A l'attention de la CAGPS

Cirque de l'Essonne / Visite de chantier, zone Robinson / lundi 26 février à 10h

Photo 1

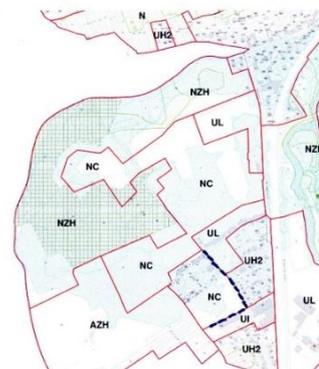
1-En réexaminant plus attentivement, entre autre, les plans P4 et P5 (photo 1) nous découvrons qu'ils ne représentent pas l'existant du périmètre de la zone humide qui est aussi un EBC au PLU de la commune de Corbeil-Essonnes et aussi celui de la ZNIEFF 1 qui correspond à cette même Zh depuis 2020.(photo 2).

Le plan omet la présence dans son entier de la zone humide, de l'EBC, du périmètre de la znieff 1 qui jouxte la voie des Roches St Jean et donc, la proximité directe avec le fond du Stade de Robinson. L'aménagement du fond du stade ne peut rester en l'état, il faut **impérativement** préserver et aménager une **zone interface**, une **zone de transition** pour **préserver** cette zone fragile aux nombreux habitats à enjeux forts, en un mot faire concilier sa préservation et la fréquentation du public avec un moindre impact.

Pour cela, il faut un premier petit pont (si besoin) proche de l'entrée arrière du stade, le deuxième le plus proche de l'escalier qui permet l'accès à la butte par le fond du stade, **planter une haie dense et des arbres de hautes tiges** entre ces deux petits ponts afin que le public interfère le moins possible avec cette zone fragile pour la préservation de la BIODIVERSITE.
